En referencia a la nota **DIEORA-DEEIA-UAS-0042-2102-19** le remitimos el Informe Estudio de Impacto Ambiental Categoría II **“ESTUDIO, DISEÑO Y CONSTRUCCION DEL SISTEMA DE ABASTECIMIENTO DE AGUA POTABLE DEL VALLE DE ANTON”** a desarrollarse en el corregimiento de El Valle, Antón, provincia de Coclé, presentado por IDAAN.

**Informe del Estudio de Impacto Ambiental
Categoría-IIIF-012-19**

PROYECTO: Estudio, Diseño y Construcción del Sistema de Abastecimiento de Agua Potable del Valle de Antón, Provincia de Coclé. Agosto 2018.

Fig. 10: Plantación de barro, ubicada aguas debajo del sitio propuesto para la nueva captación de agua.

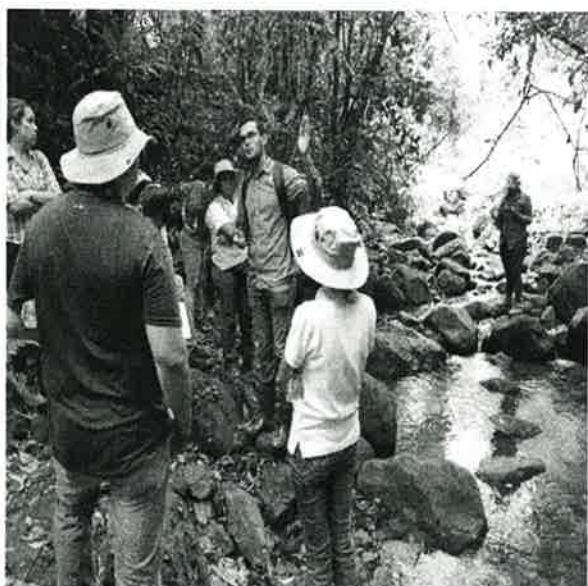
Observación 3: Antes de llegar al sitio propuesto para la nueva captación de agua, se observó una plantación de berro, por lo que se consultó si habían realizado algún monitoreo o revisión aguas arriba del sitio propuesto, para verificar si existe alguna producción agrícola y/o pecuaria que puedan generar algún tipo de contaminación a esta fuente superficial. La consultora social por parte de la empresa contratista (ASOCSA) indicó que han realizado algunas reuniones con la población en general sin embargo requieren un acercamiento específicamente con los productores que utilizan estas fuentes superficiales para la producción agrícola. Por lo que se solicita ampliar la información referente a este tema.

Figura 2 .0. Diagrama de flujo del sistema de tratamiento de agua potable

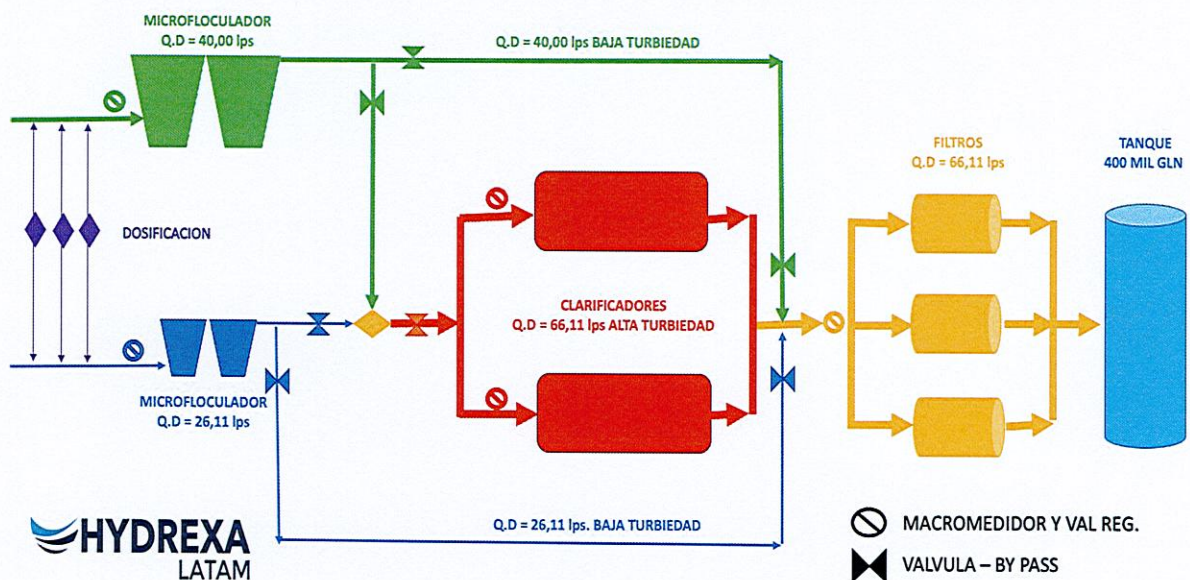
15. En el punto **Sistema de Potabilización** (pág. 32 del EsIA), se indica: *“...será de estructura rígida, estable y de alta durabilidad, certificada, con las dimensiones adecuadas... constará de válvula reguladora de presión, sistema de hidrociclones para la coagulación y floculación, seguido de un sistema de filtros de arena a presión”*. Sin embargo, se le solicita:
 - a) Ampliar el Proceso de la planta de tratamiento de Agua potable, incluyendo el tipo de sistema, sus etapas de tratamiento, componentes y estructuras a utilizar.
 - b) Presentar Diagrama de flujo del sistema de tratamiento de agua potable a utilizar para El Valle de Antón.

Ilustración 1: Bloque Protector para Tuberías.

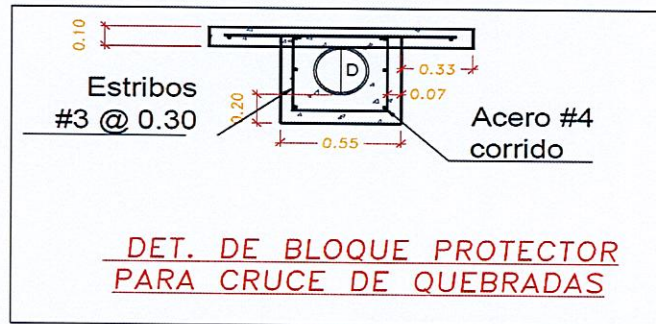
- c. En caso de requerir obra en cauce, presentar Estudios Hidrológico e Hidráulico, firmado por un personal idóneo, para las zonas de intervención y diseño estructural a construir sobre los cuerpos hídricos.

Los cauces identificados son de bajo caudal, por lo cual es sencillo la instalación de la tubería sobre el lecho de la quebrada o cuerpo de agua, con la debida protección de la misma con bloques protectores. Ver detalle de protección de tubería.
